RA8P1 MCU グループ用評価キット EK-RA8P1 v1  
Errata

Renesas RA ファミリ  
RA8 シリーズ

EK-RA8P1 v1 Errata

発行年月日 2026年 1月 14日

図 2 負荷容量が不適切な水晶振動子

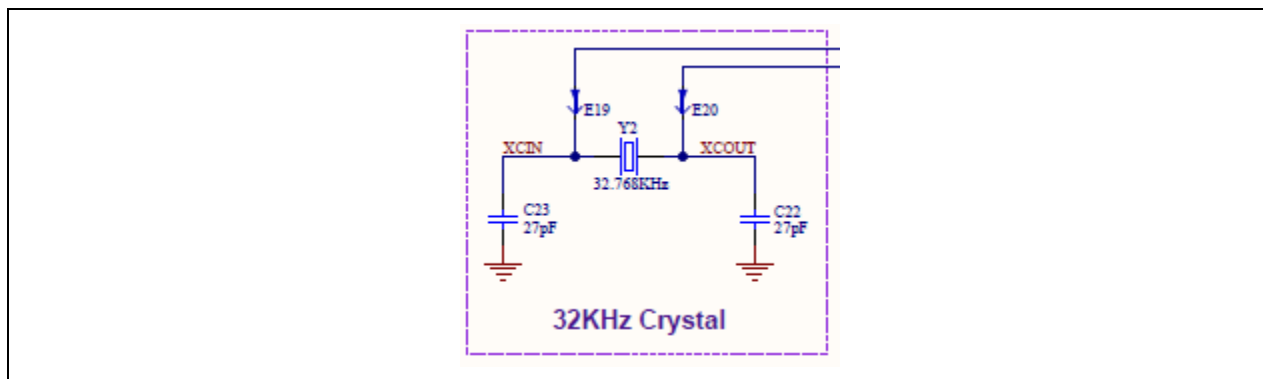
水晶振動子の負荷容量とコンデンサの C22 および C23 の値が誤って指定されているため RTC は 24 時間で約 10 秒の誤差が生じる可能性があります。これは搭載されている水晶振動子 ABS07-32.768KHZ-9-T が 9 pF の負荷容量 CL を必要とするためであり、 $C22=C23=2*(CL-Cstray)$  の式により、負荷コンデンサ C22 および C23 は搭載されている 27 pF のコンデンサよりも大幅に低い値である必要があります。

この問題を解決するために、ユーザは負荷コンデンサ C22/C23 を例えば CC0402CRNPO9BN8R2 のような 8.2 pF の部品に交換することができます。この値はテストされておりデバイスおよび基板構成に適していることが確認されています。

図3 タッチ位置のマッピングエラー

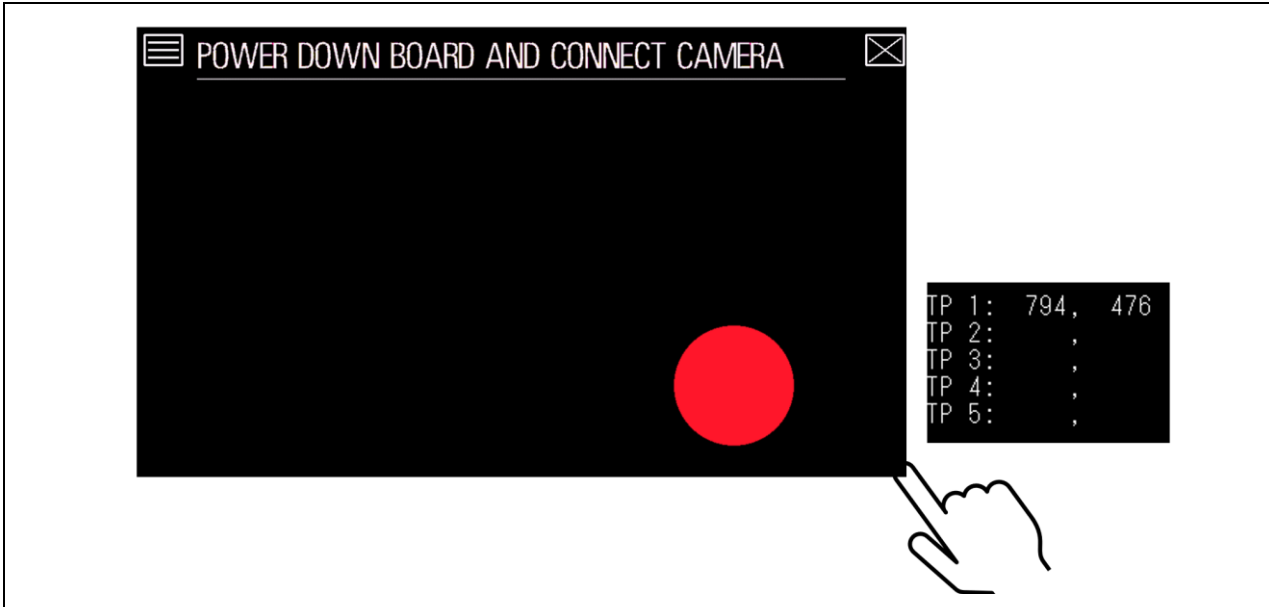
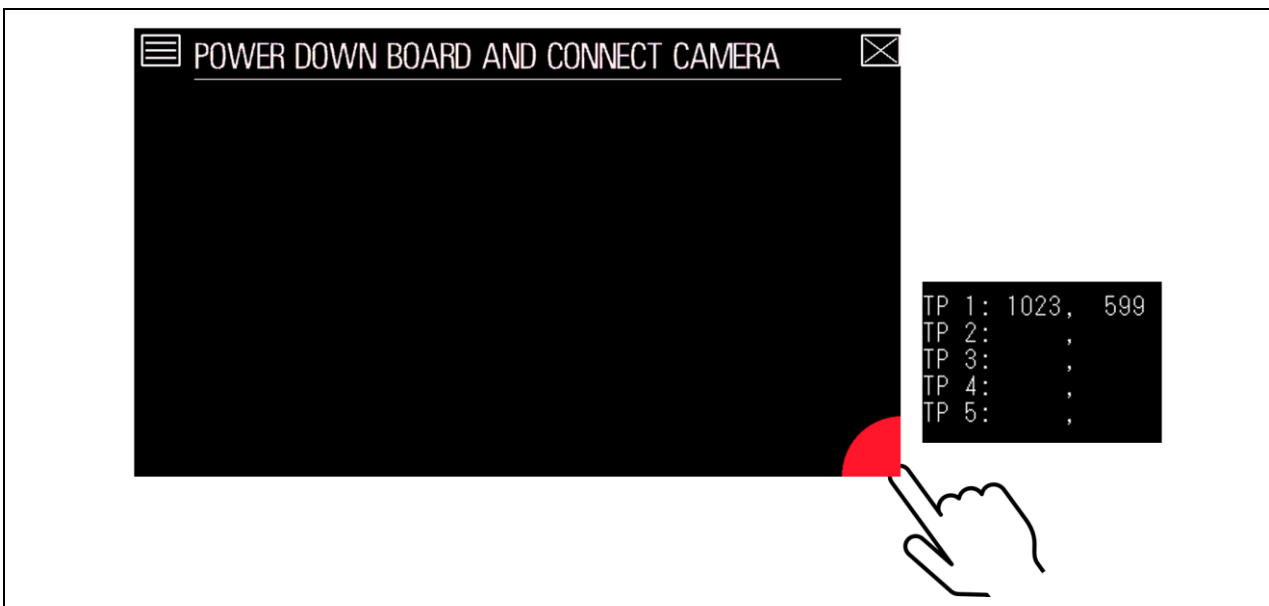
パラレルグラフィックス拡張ボード1の画面解像度は1024 x 600です。一部のキットでは、タッチパネルが誤って800 x 480の解像度にキャリブレーションされている場合があります。このため、タッチ位置が画面上の正しい位置にマッピングされないことがあります。

この問題を解決するためには以下の手順に従ってください。

1. 当社のウェブサイトから関連する更新パッケージ (r20zz0244eg0200-errata-ek-ra8p1-touchpanel\_fix.zip) をダウンロードし、中身を展開してください。
2. 当社のウェブサイトから Renesas Flash Programmer (RFP)の最新バージョン(v3.21以降)をダウンロードしてください。

3. RFP を起動し、ダウンロードして展開したパッケージからプロジェクトの設定ファイル(ek-ra8p1\_app\_lcd\_ek\_par\_1\_touchpanel\_fix.rpj)を開いてください。
4. EK-RA8P1 とパラレルグラフィックス拡張ボード 1 を接続してください。
5. EK-RA8P1 のデバッグ USB コネクタ(J10)とホスト PC を USB ケーブルで接続してください。
6. RFP のダイアログで Start(スタート)を押してください。
